Oggetto: SOCIETA' AGRICOLA GRUPPO CIEMME S.S. - VALUTAZIONE DI IMPATTO AMBIENTALE AI SENSI DEGLI ARTT. 23 E 27 BIS DEL D.LGS. 152/06 E S.M.I. Progetto: "Ristrutturazione del centro zootecnico per suini nella fase di riproduzione", Comune di San Pietro Mosezzo, località tenuta Cornelia. Proponente: Società Agricola Gruppo CIEMME S.S. Esame integrazioni aprile 2025 Trasmissione contributo tecnico-scientifico.

Esame integrazioni aprile 2025

CONTRIBUTO TECNICO-SCIENTIFICO

**Progetto: “Ristrutturazione del centro zootecnico per suini nella fase di riproduzione”,
 Comune di San Pietro Mosezzo, località tenuta Cornelia.**

Fig. 5: Collocazione delle sorgenti sonore (Valutazione previsionale impatto acustico, pag. 8)

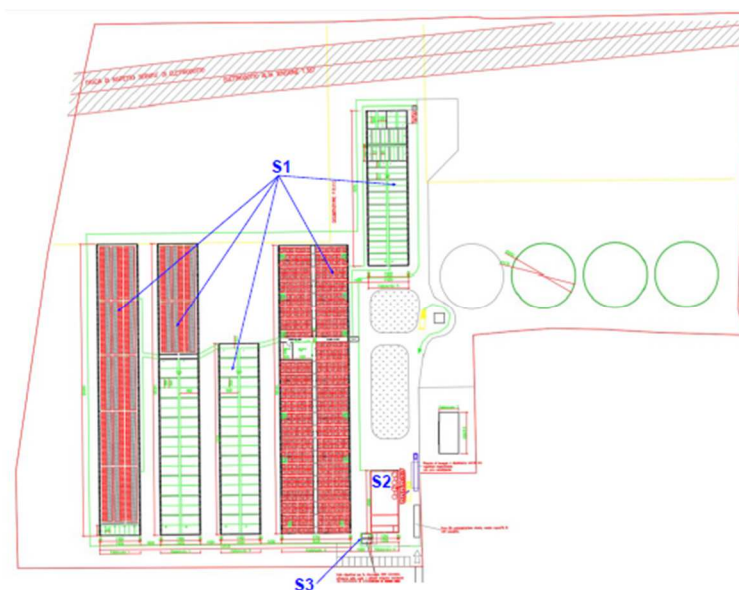
- S1: ventilazioni forzate delle porcilaie
- S2: compressore silenziato entro gli ambienti di servizio
- S3: due unità motocondensanti esterne delle celle freezer per la conservazione delle carcasse

Viene previsto che le tre tipologie di sorgenti saranno attive, in maniera discontinua, in periodo di riferimento diurno e notturno.

Alla luce di quanto sopra esposto, non si rilevano criticità in merito all'impatto acustico degli interventi in progetto nel rispetto delle seguenti prescrizioni:

- Le sorgenti sonore dovranno essere conformi a quanto riportato al paragrafo 1.3 del documento presentato.

- I portoni dei capannoni di stabulazione dovranno essere normalmente mantenuti chiusi e verranno aperti esclusivamente per le operazioni di controllo e spostamento dei capi; al contrario i serramenti sui lati lunghi saranno invece sempre aperti nelle condizioni di gestione a regime.
- Ad impianti installati e a regime dovranno essere effettuati dei rilievi fonometrici tesi a verificare il rispetto dei limiti stabiliti dal DPCM 14/11/1997. Qualora si riscontrassero dei superamenti dovranno essere tempestivamente attuati interventi di bonifica acustica.
- Occorre richiedere opportuna autorizzazione in deroga per la fase di realizzazione dell'opera, così come previsto dalla L.R 52/2000.
